**„Ražošanas ēku būvniecība Ventspils
Augsto tehnoloģiju parkā”
iepirkuma identifikācijas
Nr. VBOP 2014/3 ERAF**

**NOLIKUMA SKAIDROJUMI
Nr.26 līdz Nr.34**

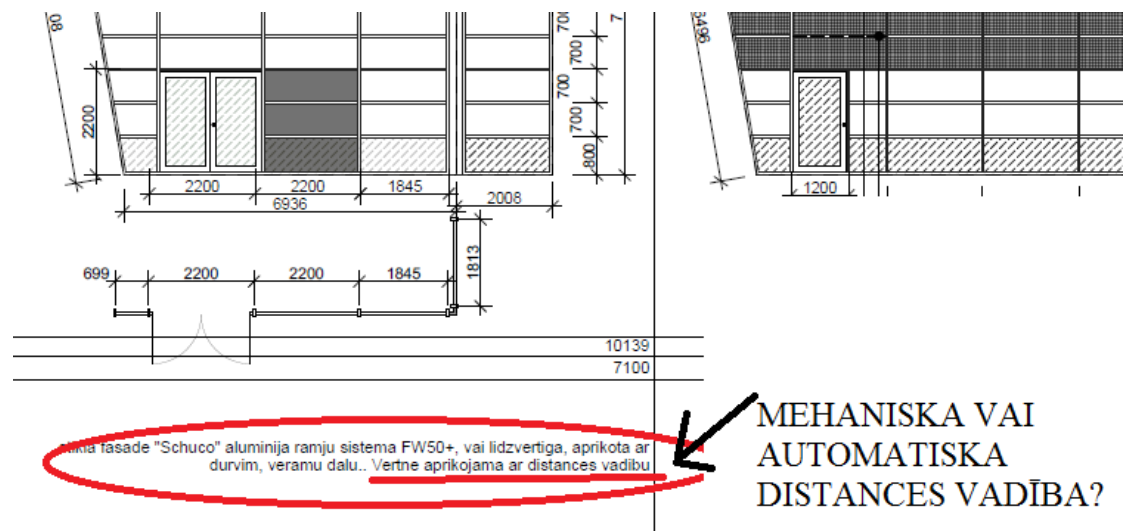
Tehnoloģijas centra ražošanas ēkas precizētās tāmes (13.03.2014) lokālajā tāmē Nr.1-14 "Ūdensapgāde un kanalizācija, ārējie tīkli" pozīcijā 16 "PVC caurule ar uznavu, SN8 dn200" norādīti 540m, bet projektā paredzēti 283m. Vēršam pasūtītāja uzmanību, ka iepriekš šāds jautājums jau tika uzdots un precizētajās tāmēs no 03.03.2014. šī pozīcija jau bija nomainīta uz 283m (2014.gada 03.marta skaidrojumi Nr. 1 līdz Nr. 8, jautājums Nr. 18). Lūdzam paskaidrot vai šis apjoms jāatstāj atbilstoši pēdējai (13.03.2014) precizētajai tāmei (540m), vai tomēr piedāvājuma izmaksas aprēķināt pēc projekta apjomiem (283m).

Precizēta lokālās tāmes Nr.1-14 pozīcija Nr.17.
